治山技術指針の改定概要

《改定概要》※主要なものを抜粋

④ 治山ダムの各高さ、長さ単位を設定した。

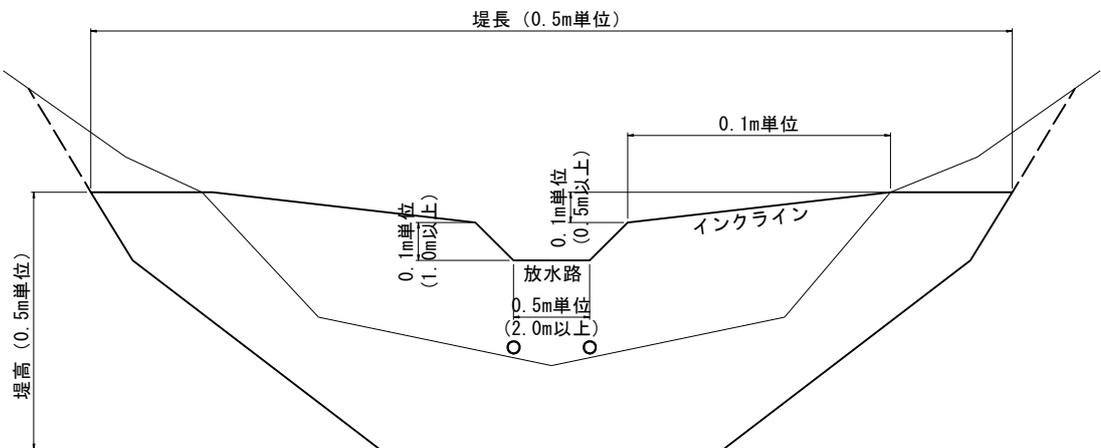
- ・明確な基準が無く、統一性を図る目的で設定した。

⑤ 溪間工の各寸法、形状を明確にした。

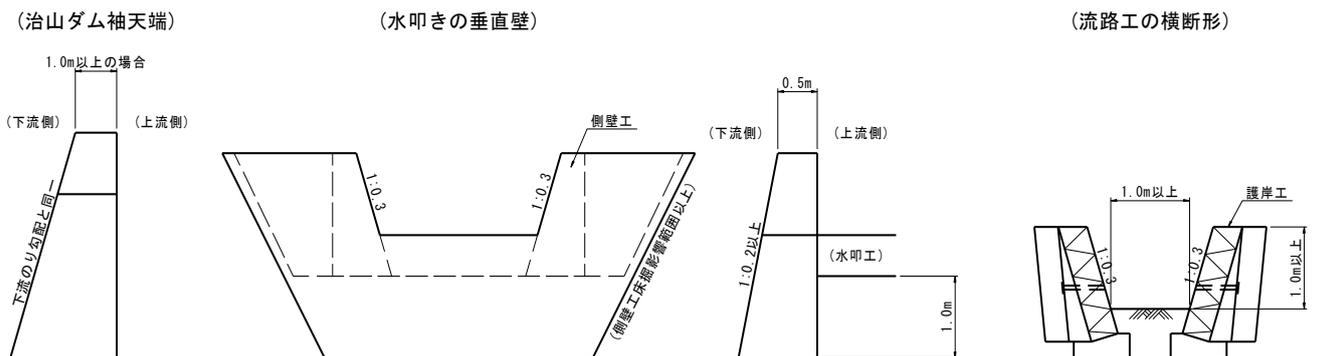
- ・明確な基準が無く、統一性を図る目的で設定した。

⑥ 雨量強度適用区割りを計画地近傍の観測データに変更した。

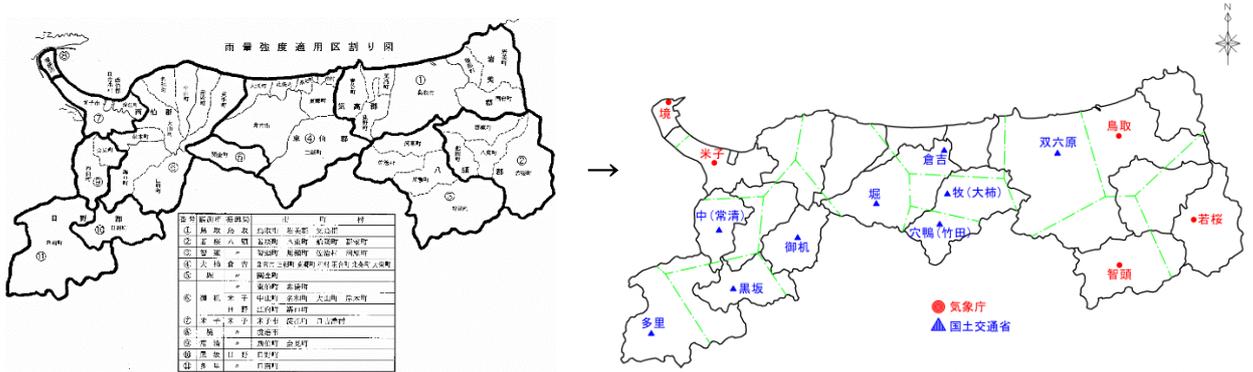
- ・現行指針は「Q&A 保安林解除・林地開発」を適用したものであったが、降雨強度曲線の更新に伴い、砂防事業との統一性を図った。

⑦ 治山ダムの堤体側方部の突込深さは袖の突込深さに準じるが、土工量及び堤体規模を考慮し、最短部における堤体側方部の突込深さの最小値を設定した。

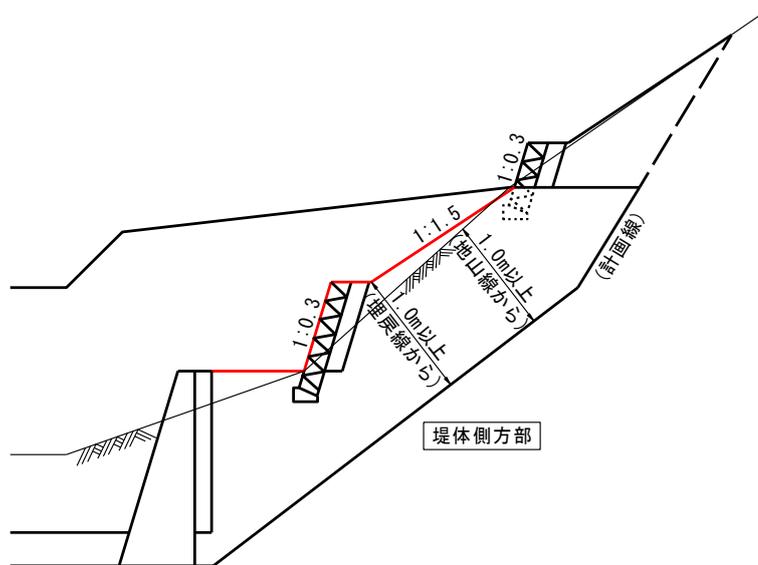
- ・明確な基準が無く、統一性を図る目的で設定した。

⑧ 既設治山ダムの増厚幅を設定した。

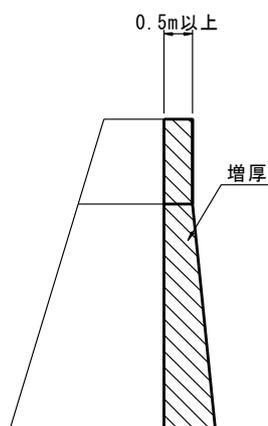
- ・明確な基準が無く、統一性を図る目的で設定した。

⑨ 治山ダム基礎のカットオフ

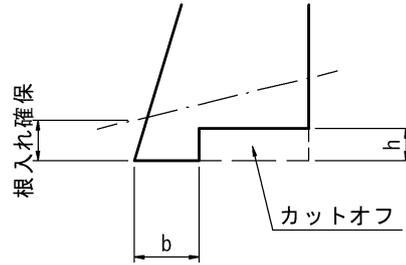
- ・原則行わないこととするが、基礎地盤状況によってはやむを得ない場合があるため、鳥取県を除く中国地方4県の情報及び「砂防技術指針（令和5年3月、鳥取県）」を参考に設定した。

b (幅) : 堤底厚の 1/3 以上 (0.1m 単位)、最小幅 1.0m
 h (高さ) : 0.5m 以上 (0.1m 単位)

⑩ 間詰ブロックの基礎、根入れを明確にした。

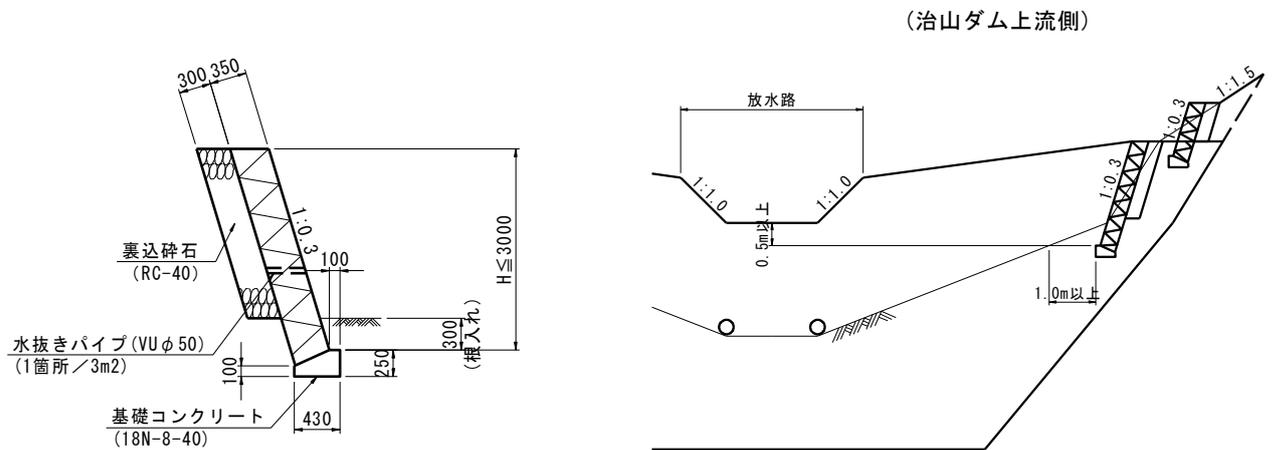
- ・明確な基準が無く、統一性を図る目的で設定した。

⑪ 側壁工の標準構造を、コンクリート重力式に変更した。

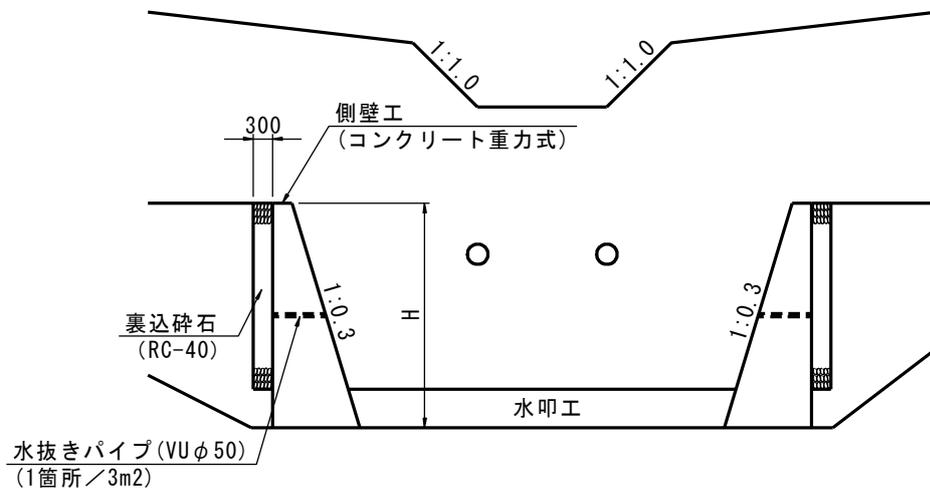
- ・現行指針はコンクリートブロック重力式を標準としていたが、現場での実情、施工性、鳥取県を除く中国地方4県の情報を参考に変更した。

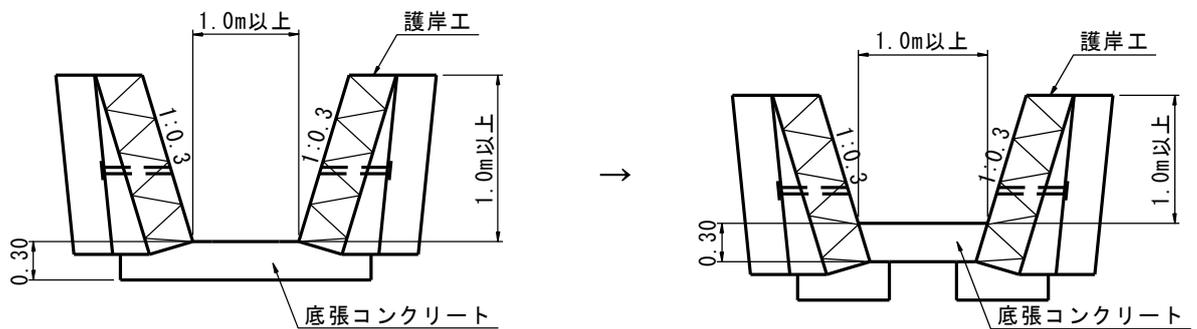
- ⑫ 鉛直打継目の間隔を 10m 程度ごとに変更した。
- ・「治山技術基準（林野庁）」では、堤長が 25m 程度を超えた場合に 10～15m 間隔で設けることとされているが、「コンクリート構造物ひび割れ抑制対策マニュアル（案）（平成 28 年 3 月、鳥取県）」に準じ変更した。
- ⑬ 三面張り構造となる条件に、「計画幅が狭く、護岸基礎の掘削が全幅に及ぶ場合」を追加した。
- ・護岸基礎の掘削が全幅に及ぶと、計画溪床が乱れた状態で洗掘を受けることを踏まえ追加した。
- ⑭ 三面張り流路工の構造を、「砂防技術指針（令和 5 年 3 月、鳥取県）」を参考に変更した。
- ・ブロック基礎と底張コンクリートを一体とした形状を、ブロックと基礎の接続部が弱点となることを考慮し、変更した。
